『高レベル放射性廃棄物
地層処分の技術的信頼性』批判
に対する見解

2000年10月

核燃料サイクル開発機構

核燃料サイクル開発機構（以下、サイクル機構）が平成 11 年 11 月 26 日に原子力委員会に提出した「わが国における高レベル放射性廃棄物地層処分の技術的信頼性－地層処分研究開発の第 2 次取りまとめ」（以下、第 2 次取りまとめ）に対し、「『高レベル放射性廃棄物地層処分の技術的信頼性』批判（2000 年 7 月 20 日）」と題するレポート（以下、批判レポート）が地層処分問題研究グループ（高木学校+原子力資料情報室）から公表されました。批判レポートは約 1 年半をかけて取りまとめられたとのことであり、作成に携われた方々が払われた労力は大変なものであったと推察されます。これに対して、まず敬意を表させていただきます。

図2-1 岩石の一軸圧縮強度と内部摩擦角の関係

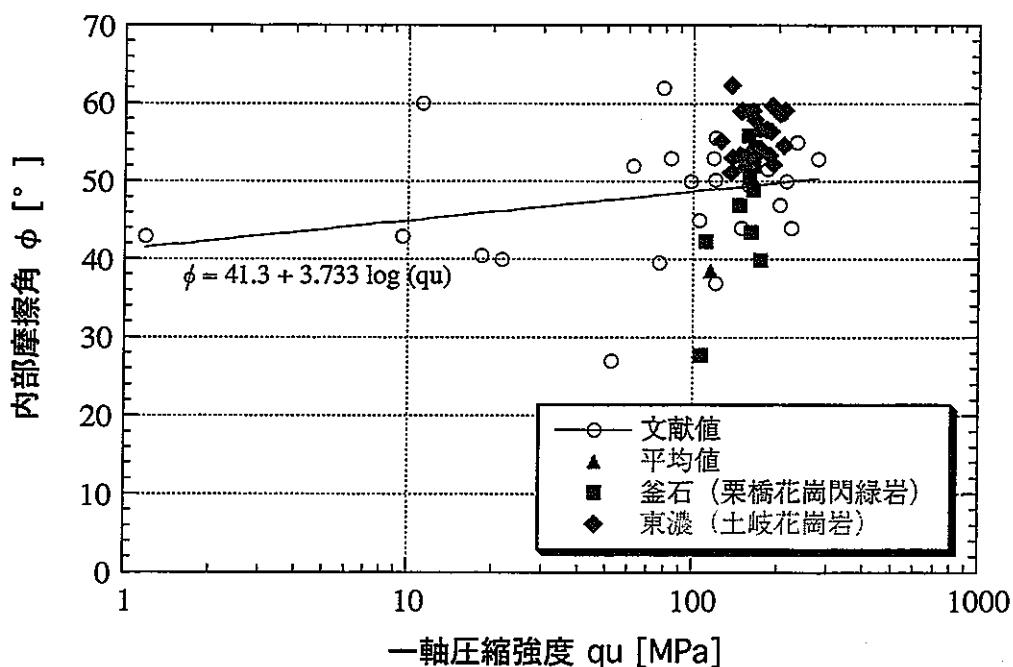
批判レポートでは、「岩盤の強度を表す特性値の一つである内部摩擦角が、平均値よりも著しく過大評価されているのが目につく。」(58頁上1～2行)と評し、「(図 A-9 岩石の一軸圧縮強度と内部摩擦角の関係(硬岩系岩盤グループ基本データセット)(分冊2 A-11頁)に対して)誰が見てもこの図は両者の間に相関がないことを示しており、平均値の▲印(38.5度)をなぜ45度としてよいのか、一片の根拠も示されていない。」(58頁上10～12行)と述べています。

岩盤の内部摩擦角については、以下のように設定しています。公開されている文献を基に作成したデータベースのうち、結晶質岩（酸性岩）の内部摩擦角データは119個あり、これらの平均値は 38.5° となります（表2-1）。一般に、一軸圧縮強度と内部摩擦角は関連づけて論じられている（たとえば、菊地ほか、1984）ため、図2-1には、表2-1に示されている119個の内部摩擦角データのうち、一軸圧縮強度と内部摩擦角の両方が揃っている26個のデータを抽出して示しています。これらのデータから一軸圧縮強度と内部摩擦角との関係を求め、一軸圧縮強度の平均値115MPaに対応する内部摩擦角を求めるところが 45° になります。この値は、これら26個のデータの平均値である 48.3° と比較しても大きく変わりません。また、この値は、東濃地域や釜石鉱山で取得された深部の岩石の内部摩擦角と比較しても大きな差が無いことから、地下深部の特性を表現しているものと考えることができます。以上より、内部摩擦角として 45° を用いて検討を行っております。図2-1の平均値▲印は、参考のため表2-1に示されている119個のデータの平均値 38.5° を一軸圧縮強度の平均値115MPaとともに示したもので、26個のデータの平均値ではありません。仮に、設定した内部摩擦角 45° の代わりに 38° としても、検討に用いた他のパラメータの範囲では円形断面の空洞は力学的に安定するものと考えられます。

図 2-2 初期応力データ

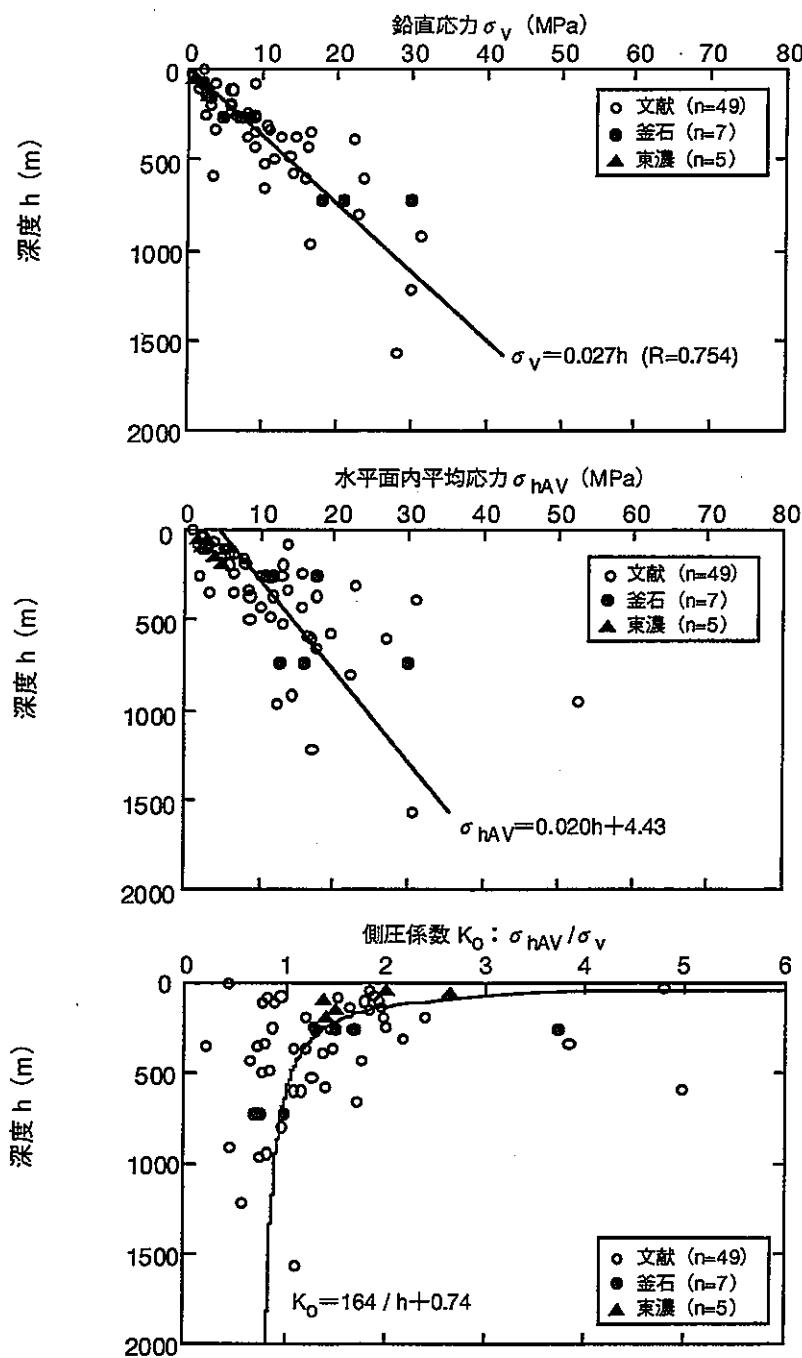
批判レポートでは、側圧係数の深度依存性の関係式について「実はこの図中の式は、『側圧を鉛直圧で除した値』の集まりを深さに対して『平均的に』結んだものではない。この式は『側圧と深さの式』を『鉛直圧と深さの式』で割り算したものであり、それには『地下深部では1よりも小さい値に漸近する傾向がみとめられる』と解説されている。これは二重に誤りである。」(61頁下8~5行)と指摘しています。さらに、「この図にプロットされた61個の実測値の集まりからは、深さ1000m付近において核燃機構が採用した値0.924よりもかなり小さな側圧係数が示唆されている、と読み取るべきである。」(62頁上1~3行)と論じています。

批判レポートでは、硬岩系岩盤に関する坑道の力学的安定性の評価において、「もし側圧係数が 0.924 ではなく実測例の 0.45 であったとするならば、前項の終りで記したようにせん断の作用は K_0-1 に比例するのであるから、 $(1-0.45) \div (1-0.924) = 7.2$ となり、核燃機構による安定計算は、空洞の安定を 7.2 倍も過大に評価していると言わねばならない。」(62 頁上 14~18) と論じており、さらに、「1600m 付近のたった 1 個の白丸を除外しないで、白丸群の右側の包絡線を描いてみれば、1000m 付近では $K_0=1.55$ を通りそうである。同じ計算によって、この場合もやはり 7.2 倍の過大評価ということになる。」(62 頁上 19~21) と指摘しています。

また、軟岩系岩盤に対し、「軟岩系の場合の 300m 付近で白丸群を眺めると、 $K_0=0.2 \sim 3.9$ の間にばらついている。冒頭の式に深さ $h=300m$ を代入すると、 $K_0=1.31$ となるので、硬岩系と同じくせん断の作用は K_0-1 に比例すると考えると、 $(1-0.2) \div (1.31-1) = 2.6$, $(3.9-1) \div (1.31-1) = 9.4$ となるので、核燃機構レポートは、左側 ($K_0 < 1$) に対して 2.6 倍、右側 ($K_0 > 1$) に対して 9.4 倍の過大評価をしている。」(62 頁下 9~4 行) と指摘したうえで、「300m では 1000m の場合より絶対値としては小さくなるとしても、やはり K_0-1 に比例するのであるから、 $K_0=1.31$ を前提とした核燃機構レポートにおける軟岩系の坑道の安定は、根本的な見直しを迫られることがある。」(62 頁下 3~1 行) と述べています。

第2次取りまとめでは、地下深部の一般的な応力特性を把握したうえで工学技術の成立性を示すことを目的としています。地下1000m以深では、一般に、側圧係数が1となる傾向があります (Hoek and Brown, 1982)。これはハイムの法則として知られており、岩盤の3つの主応力に大きな差があり過ぎると、岩盤は大きい応力には耐えきれず破壊し、塑性流動を起こしながら変形が進むため、このような過程とともに水平応力と鉛直応力は等しくなる傾向に近づくと考えられるからです。このことを確認するため、分冊1, 3.5.2 2) 項 (分冊1 III-121~123頁) に記述したとおり、これまでに公表された文献で報告されている測定値と、東濃地域や釜石鉱山で取得した初期応力に関するデータを整理しています。文献からは、鉛直応力108個、水平面内平均応力178個、側圧係数71個のデータが収集されました。このうち、鉛直応力と水平面内平均応力が揃ったデータは49個です。これらのデータから深度と側圧係数の関係式を求める場合、斎藤ほか (1988) や Hoek and Brown (1982) の研究でも採用されている簡便な方法を用い、鉛直応力と水平面内応力、それぞれの深度依存性を別々に求め、その結果を用いて側圧係数の深度依存性を求めました (図2-2)。このようにして求められた側圧係数は、サイトが決まっていない段階での概略的な検討に用いる値としては妥当なものと考えています。

図 3-1 長期溶解試験における各種ガラス固化体の溶解速度

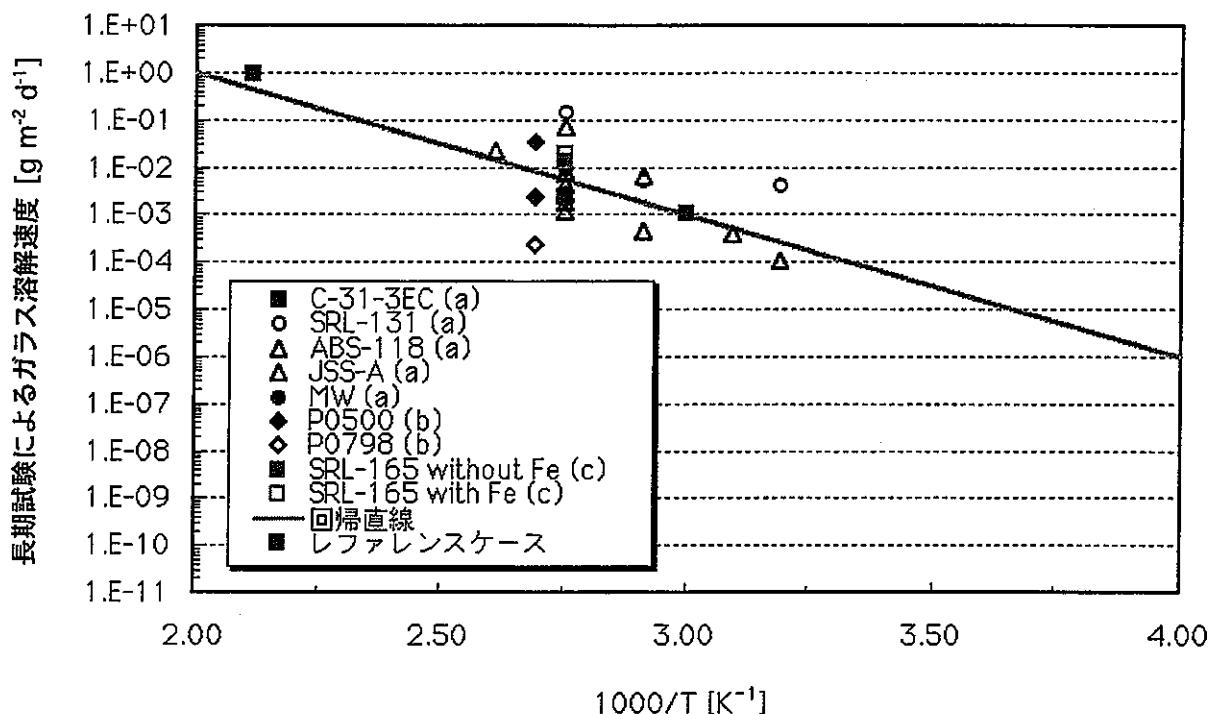
批判レポートでは、「『第二次とりまとめ』では、鉄腐食生成物の影響については『データの不確実性を考慮するため』として、ガラス表面積 1cm^2 あたり、一日に 10^{-6}g という、一桁大きい溶解速度についての検討が行われている。しかし、鉄腐食生成物の連続的な供給によって、ガラスの溶解速度が長期的に下がらなくなつた場合についての検討はみられない。」とし（68 頁上 20～24 行）、「この扱いは溶解速度とその時間の変化という二つの区別されるべき量を一緒に扱っているとともに、事実を「データの不確実」としている点でも誤りを犯している。」（68 頁上 24～25 行）と述べています。

鉄腐食生成物または鉄との反応を考慮した研究としては、批判レポートで示されている SKB(1987)をはじめ、McVay&Buckwalte (1983), Shade (1984), McGrail (1986, 1988), McGrail&Strachan (1988) などがあります。この中で、McGrail (1988) と McGrail&Strachan (1988) は、鉄が存在する条件（試験終了時においても鉄が残存し、試験期間中を通じて鉄の腐食により鉄腐食生成物ならびに鉄イオンが連続的に供給される条件）での溶性ケイ酸濃度の経時変化を測定し、鉄が存在する条件でも 1 年程度で溶性ケイ酸が飽和し、ガラスの溶解速度が抑制されることを示しています。図 3-1 に、長期の溶解試験（鉄が存在しない条件）で取得されているガラスの溶解速度のデータ（分冊 3 図 5.3.1-4 に相当）に、鉄が存在する条件での長期の溶解試験（McGrail&Strachan, 1988）のデータに基づく溶解速度を追加したものを示します。この図より、鉄の存在の有無で溶性ケイ酸濃度飽和後のガラス溶解速度に顕著な差のないことがわかります。

た解析を行う必要はないと判断しています。なお、第2次取りまとめにおいて、100年でオーバーパックが破損するという想定は非現実的なシナリオとして検討したものです。このケースでは、処分後100～1000年においてもレファレンスケースと同じ60℃での溶解速度を想定しています。これは、仮に、100年後のガラス固化体の温度の経時変化に応じたガラス固化体の溶解速度の変化を考慮したとしても、分冊3V-39の図5.3.1-4から、90℃での溶解速度は60℃に対して5～6倍程度（図3.1参照）であり、また、60℃以上の温度での溶解速度が寄与するのはガラス溶解の継続期間（約7万年）に比べて短く（1000年未満：総論レポート図4.3-44），その間も温度（すなわち溶解速度）は減少することから、核種移行解析結果に有意な影響を与えないと考えられるからです。

図3-2 炭酸塩水溶液 (0.1 mol l^{-1}) における
試験溶液のpHと間隙水のpHの関係
(分冊2IV-18頁, 図4.1.1-7)

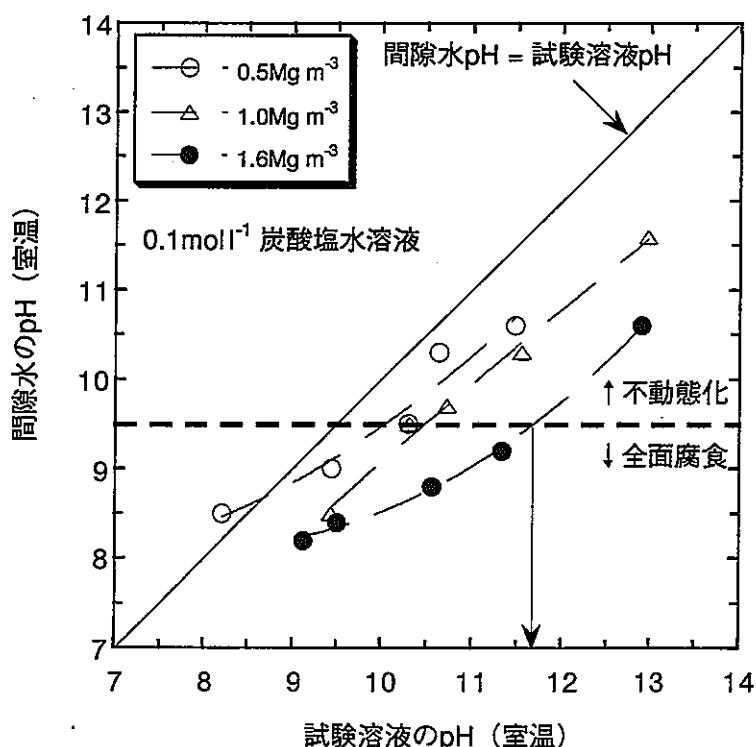
次に、不動態化に関する実験に対して批判レポートでは、「この実験は極めて限られた炭酸塩濃度でしか行われていないが、炭酸塩濃度が $2 \times 10^{-1} \text{ mol/l}$ をこえると、かなり低い pH でも容易に不動態化が進む可能性が示唆されている。さらに $5 \times 10^{-1} \text{ mol/l}$ 以上では、すべての観測条件下で不動態化が起こっている。また、これらの実験は、80°C の条件でのみ行われているが、前節で述べたようにペントナイトがこれ以上の温度になる可能性はきわめて高いので、その時には不動態化は進むとみるべきであろう。このように、「可能性は低い」というのは、かなり頼りない保証であることがわかる。」(80 頁下 9~4 行) と指摘しています。さらに、「実際には、炭酸塩の濃度が高くなる地下の条件はいくらでも考えられるのではないか。また、たとえ炭酸塩濃度がある程度抑えられたとしても、硫酸イオンないし塩素イオンなどが入れば極めて低濃度でも状況はすっかり変わるはずである。その上、フミンなど植物起源の化学種や硫酸還元菌などの微生物も腐食の原因となりうることも一般的に知られて

さらに批判レポートでは、「また pH に関しては JNC の研究報告⁸は緩衝材の間隙水が pH7-11 の範囲で変動しうることを報告している。図 6-3 からみると、 10^{-1}mol/l 程度の炭酸塩濃度でも十分不動態化が起こりうることが示唆されるのではないだろうか。」(81 頁上 4~6 行) と述べています。また、緩衝材中の pH に関しては、「間隙水の pH 上昇に起因するスメクタイトの溶解と、それに伴うゲルやゼオライトの生成による緩衝材の劣化は起こらないという、『第 2 次取りまとめ』の主張には根拠がないことがわかる。なお間隙水の pH 上昇は、さらに炭素鋼の不導態化を引き起こすため、オーバーパックの耐腐食性に対しても深刻な影響を与える可能性がある。」(88 頁上 15~18 行) と述べています。

オーバーパックの腐食評価で対象とする地下水には、わが国の地質環境を幅広く捉える観点から、安全評価に用いる降水系地下水（降水系高pH地下水）と海水系地下水（海水系高pH地下水）の2種類に加え、他の仮想的な地下水も考慮に入れています。これらの地下水が緩衝材と反応した後の組成（小田ほか、1999）をもとに、オーバーパックの腐食への影響が大きいと考えられる化学種の濃度範囲を求めています（分冊2IV-10頁）。このような地下水における炭酸塩濃度は、 0.1mol/l 以下です。この 0.1mol/l という上限濃度を設定しても図3-2に示すようにpHが約11.5以上の水が浸潤しなければ緩衝材中で炭素鋼は不動態化しません。通常の岩石一水反応で形成される地下水のpHの上限は10程度であり（分冊1III-66），このような高いpHの地下水は温泉などを除けば、わが国にはほとんど存在しません。地下水中の他の共存化学種や温度条件、有機物や微生物などによって不動態化の臨界pHの値が多少変動しうる可能性はありますが、わが国の地下水条件では、緩衝材中でほとんど不動態化しえないと考えています。実際にサイトが決定されれば、その場所において地下水の化学的特性についても十分調査され、不動態化が生じる可能性について検討が行われます。なお、批判レポートで挙げている硫酸イオン、塩化物イオンは炭素鋼の不動態皮膜を破壊する作用を有する化学種であり、不動態化を阻害することはあっても促進することはありえません。

図 3-3 低溶存酸素濃度下における炭素鋼の平均腐食速度の経時変化
(総論レポート IV-28 図 4.3-6, 分冊 2 IV-29 頁 図 4.1.1-11)

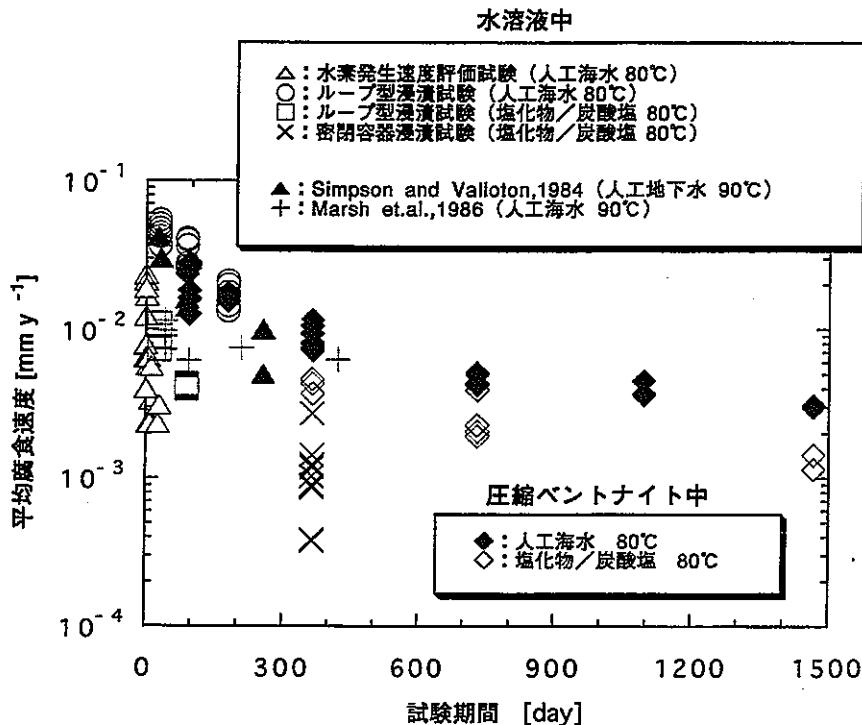
次に、第2次取りまとめにおいて、1000年間の平均腐食深さを5mm以下と見積もったことに対して、批判レポートでは、「これは、科学論文としては普通通りそういう大胆な結論である。たった2年しか観測せず、その最初の1年では図6-4（圧縮ベントナイト中における炭素鋼の平均腐食深さの経時変化）にあるようにかなり腐食は速く進行した。0.008mm/yに近い。その後もう1年たつたら深さの進展が少なく0.002mm/y程度だった。そこで中をとって、1年で0.005mm程度と考え、1000年間先に外挿して、1000年で5mmと言うのである。（本当は、もう少し緻密らしい議論をしかけていて、上の（2）型の式を図から強引に最小自乗法によって導いたりして議論しているのだが、2年間の観測のこれだけの点でそんな議論をすればするほど、恥ずかしい話になるからその議論は無視していい。）」（83頁上14～20行）と述べています。

批判レポートでは、「言うまでもないと思われるが、仮に図 6-4 のような頭打ち型の曲線に一応の経験的根拠があるとしても、せめて 10 年くらい観測して、「平均」腐食速度を出してもらわないと困る。」(83 頁上 21~22 行) として、腐食評価に必要な試験期間が示されています。

第2次取りまとめでは、平均腐食深さの評価は最長4年までのデータに基づいています。実験データ（図3-3）が示すように、腐食速度は時間と共に低下します（総論レポートIV-28、分冊2 IV-29頁）。これは表面に腐食生成物の皮膜が形成されるためです。最も保守的な評価は浸漬直後の金属表面がむき出しの状態での腐食速度を外挿することであり、そのむき出しの状態が継続すると仮定した場合、1000年で約50mmと見積もられています（分冊2 IV-25頁）。実際は浸漬直後から腐食速度は低下するため、このむき出しの状態の値を1000年間まで外挿することは過度に保守的であると判断し、4年までの実験データに基づいて腐食速度を設定しています。4年以降も皮膜形成によって腐食速度はさらに低下することも期待できますが、その効果は保守的に無視しています。2年以降の腐食速度の値から長期的な腐食速度は0.005mm/y以下と判断しています。また、ここで示されている腐食速度は試験期間を通じての平均値であり、腐食速度の大きい初期の影響が含まれています。腐食深さの時間変化や交流インピーダンス測定結果から判断すると2年以上経過した時点での

の腐食速度はさらに小さく、現実的には 0.001mm/y 程度と考えられます（谷口ほか、1999a）。寿命評価上は 0.005mm/y の値をさらに 2 倍にしており、十分保守的であると考えています。この 2 倍の妥当性は、微生物（硫酸塩還元菌）の活動による影響を考慮した場合の腐食量の評価結果からも示されています（分冊 2 IV-28 頁）。

図 3-4 ガラス固化体埋設時発熱量と最高上昇温度の関係

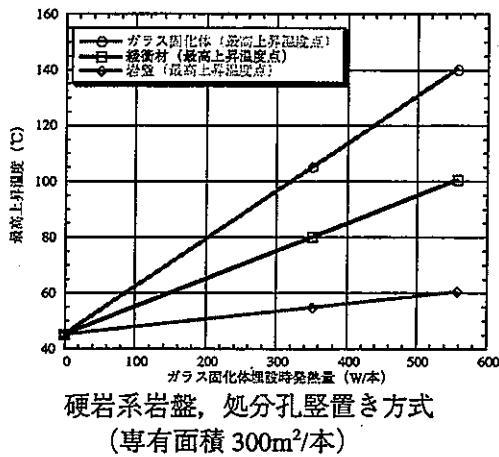
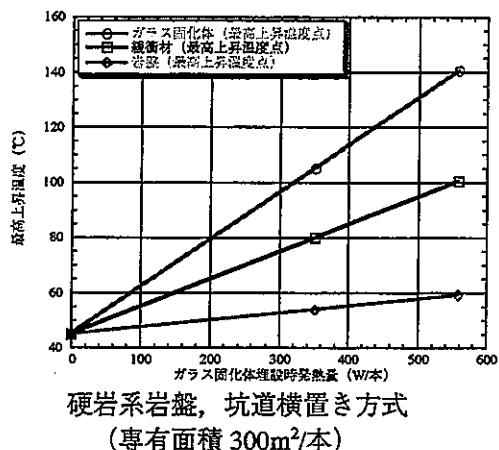
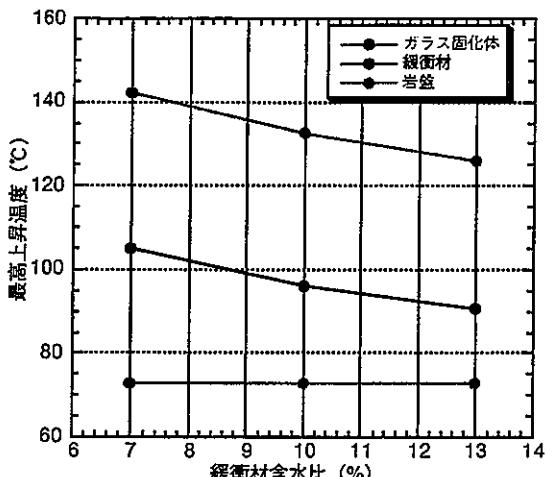
批判レポートでは「レポートがずるいのは、このような計算が背景にありながら、それを一切隠し、一番少ない内蔵放射能の仮定と、楽観的な前提条件で計算した都合の良い結果だけを公表して、「処分はできる」としていることである。冒頭にも述べたように、このレポートでは非常に気前よく安全の余裕を見ているところがある一方で、内蔵放射能量や地温勾配のようにわずかの変更でも地層処分の実施を困難にするようなウイークポイントについては、都合の良い値に固定して評価を行っている。こういった点が、このレポートの信頼性の無さと、地層処分がいかに困難であるかを示していると言えよう。この具体的な検討を行うまでは、私は「このレポ

このように、人工バリア周辺の温度は、多くの条件に左右されます。したがって、条件の組み合わせによっては、設計の検討を行う上で設定した制限温度を超える可能性もあり得ます。上述のサイクル機構の技術資料「ニアフィールドの熱解析」（谷口・岩佐, 1999）では、このような条件をいろいろ組み合わせた感度解析を実施し、将来サイトが決まり、その地質環境条件に対して、人工バリア周辺の温度を評価する際に注意しなければならない条件の組み合わせとその場合の工学的な対応策を例示しています。

上述の技術資料（谷口・岩佐, 1999）に掲載されている図 3-13~14 (55~56 頁, 図 3-4 に抜粋) や図 3-39 (111~112 頁, 図 3-5 に抜粋) に示すように、貯蔵期間 30 年の場合でも、専有面積や緩衝材の初期含水比等、設計で対応することにより、制限温度以下となるような坑道離間距離と廃棄体ピッチの組み合わせを設定することが可能です。また、COGEMA 仕様ガラス固化体で 30 年貯蔵後の場合であっても、同様に、制限温度以下となるような坑道離間距離と廃棄体ピッチの組み合わせを設定することが可能です。

図 4-1 レファレンスケースにおける地下水移行経路

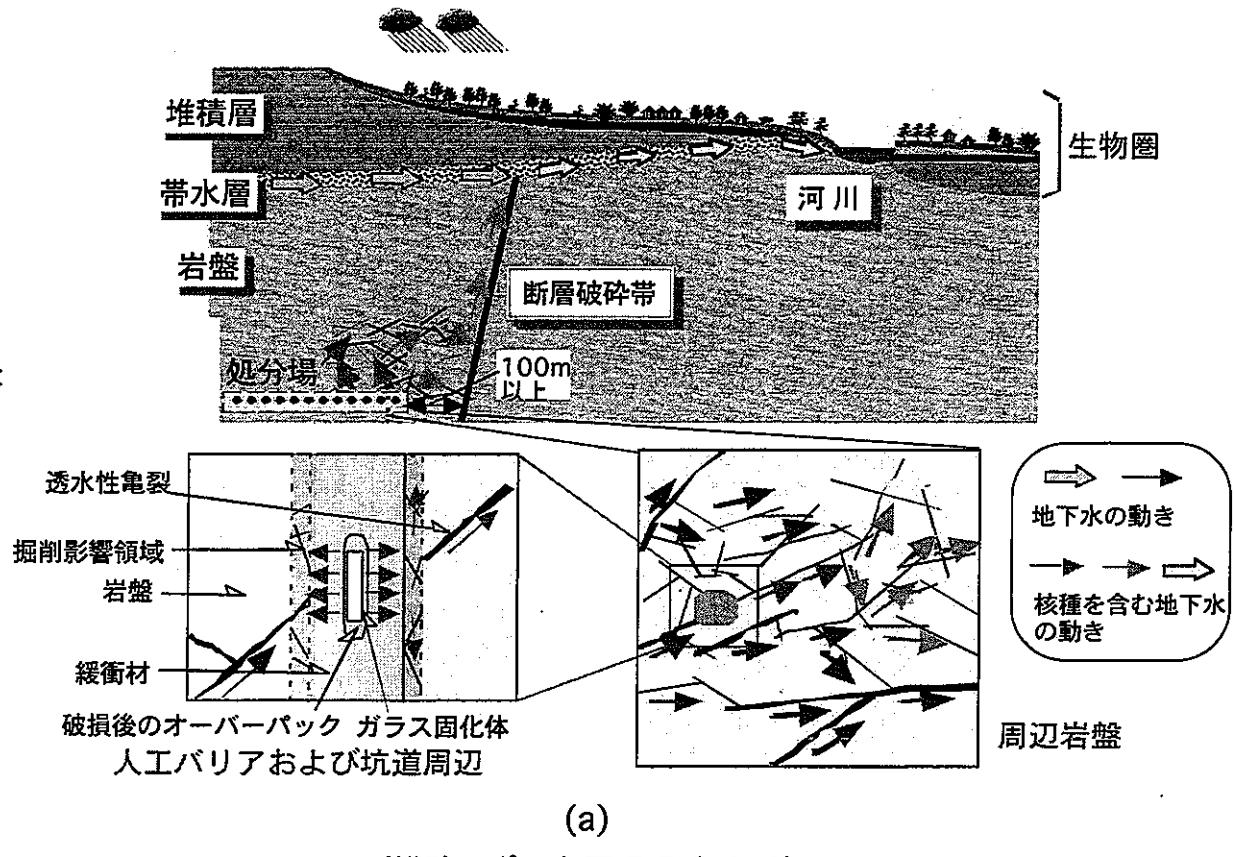
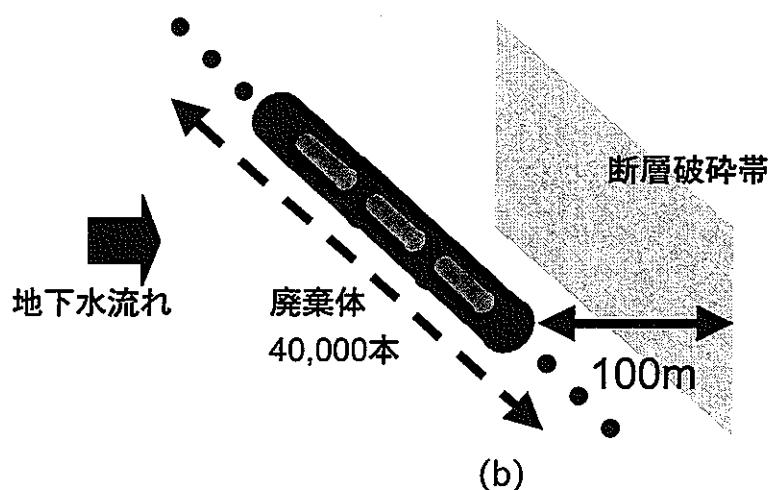
批判レポートでは、「世界でも有数の変動帶にある「わが国」の「地層処分」の問題なのであるから、ここで使うべきは図7-7のようなスウェーデンの地質特性ではなく、図7-3の東濃や釜石の地質特性であろう。」（108頁上9~11行）とし、「何よ

簡略かつ保守的な地下水移行経路概念モデルとしては、総論レポート V-13 に示したように処分場下流側 100m の位置に大規模な断層破碎帯（地下深部から地表まで鉛直に配置する）が存在することを仮定し、すべての廃棄体（40,000 体）から断層破碎帯までの距離を保守的に一律 100m としました（図 4-1(b)参照）。この概念モデルに基づき、処分場から地下水を介して移行した放射性物質が、処分場下流側の岩盤における連続性のある亀裂中を、直線距離にして 100m 下流側の断層破碎帯へ移行することとし、その後断層破碎帯中を上向きの地下水の流れに沿って、最短距離で地表近傍の帶水層に到達することを仮定しました（図 4-1(a)参照）。

しかしながら、図 4-1 に示したとおり安全評価においては、主要な断層破碎帯から処分場を 100m 離すことを想定して核種移行解析を行っていることから、岩盤の透水係数の深度依存性を判断する場合、断層破碎帯や割れ目帯のデータを除外して考えるのが適切です。実際に、総論レポート図 3.3-9 で深度 800~1000m にある透水係数の高いデータは東濃地域の月吉断層近傍での測定値であり（図 4-2 参照：総論レポート図 3.3-9 に加筆），これらのデータを除けば、深度 400m 程度以深では、それ以浅に比べて透水係数が 1 枝以上小さくなる傾向が認められます。

図 4-2 深度と透水係数の関係（花崗岩）

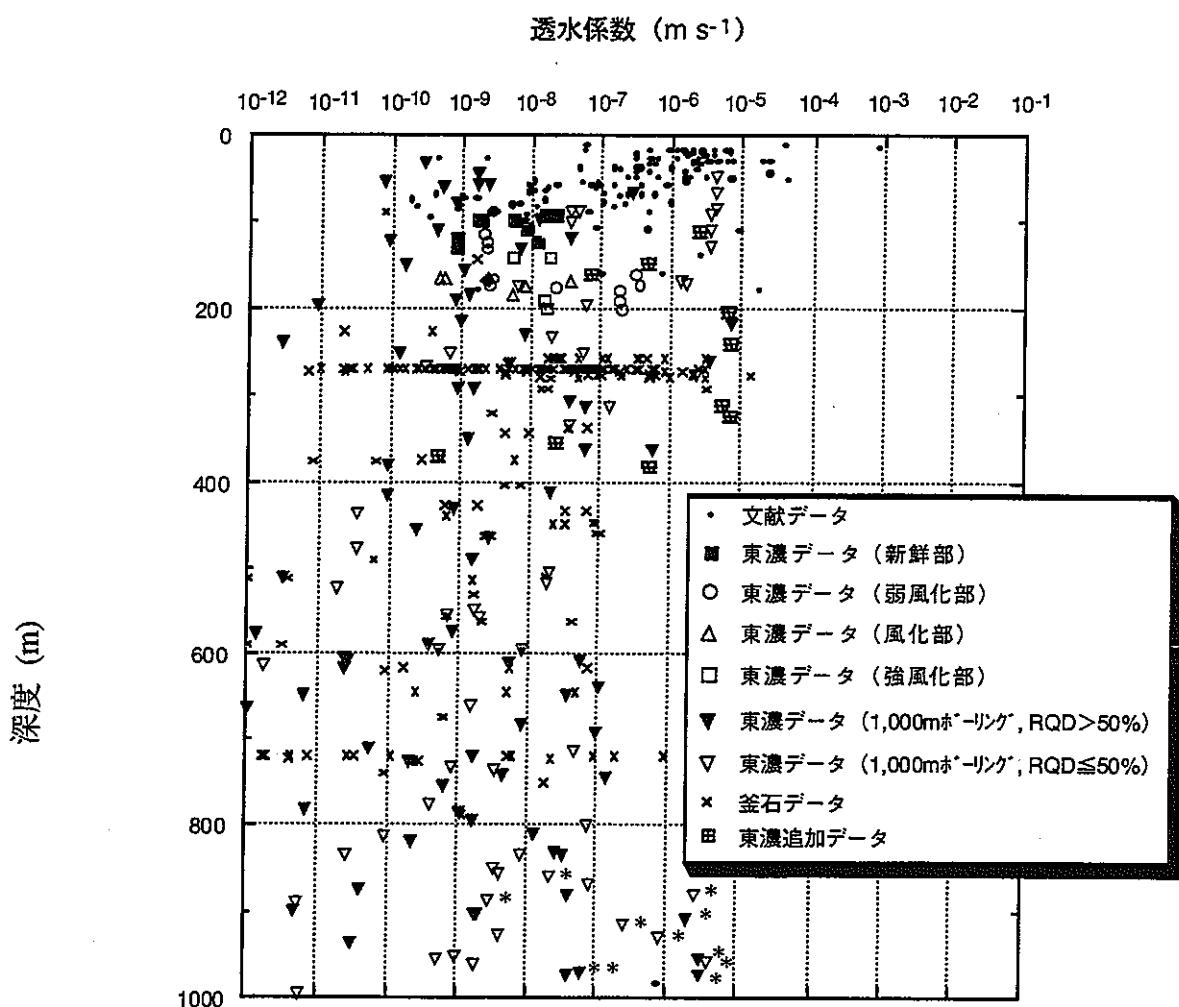
りも問題なのは、この地下深くの透水量係数を小さい値に設定することを論じている総論レポート V-57 から V-58 ページ、分冊 3 の V-59 から V-61 ページにおいて、図 7-3 の東濃や釜石のデータや総論レポート III-57 ページの「深度と透水係数の間に明瞭な相関は認められない」という結論に一文字も言及していないことである。」

批判レポート（103 頁上 26～105 頁上 19 行）では、さらに透水係数と割れ目日本数の関係（分冊 1 図 3.3-7）と深度と透水係数の関係（総論レポート図 3.3-9）のそれぞれの図の測定点の対応に不整合がみられるとともに、前者の図では深度とともに割れ目の開口幅が減少するという主張を満たさないデータが存在すると指摘しています。

わが国における透水係数の深度依存性の実測データ（総論レポート図 3.3-9）に関しては、総論レポート III-57 に「地表付近で測定された透水係数（文献データ）が、比較的大きな値を示すものの、深度と透水係数の間に明瞭な相関は認められない。むしろ、地下深部であっても、断層破碎帯や割れ目帯などの部分では、透水係数が著しく大きくなる場合がある。」と述べたとおり、総論レポート図 3.3-9 には、断層破碎帯や割れ目帯の透水係数のデータを含めており、データのばらつきが大きく透水係数の深度依存性が明瞭となっていません。

批判レポートの指摘のとおり、分冊 1 図 3.3-7 に記載されているデータのうち総論レポート図 3.3-9 に含まれていないものがあります。図 4-2 にはこれらの点（図中の

"東濃追加データ") も含めて示したものですが、透水係数の深度依存性の全体的傾向は変わらないことがわかります。一方、分冊1図 3.3-7 で深度とともに割れ目の開口幅が減少するという主張を満たさないデータは、月吉断層近傍の測定値であり、このような傾向を把握するためには適切なものではありません。したがって、これらのデータを除けば、深度と割れ目開口幅に関する第2次取りまとめの解釈に問題はないと考えます。ここで、図 4-2 中において" ** "で示した月吉断層近傍のデータについて、総論レポート図 3.3-9 には誤植がありましたので修正させて頂きます。
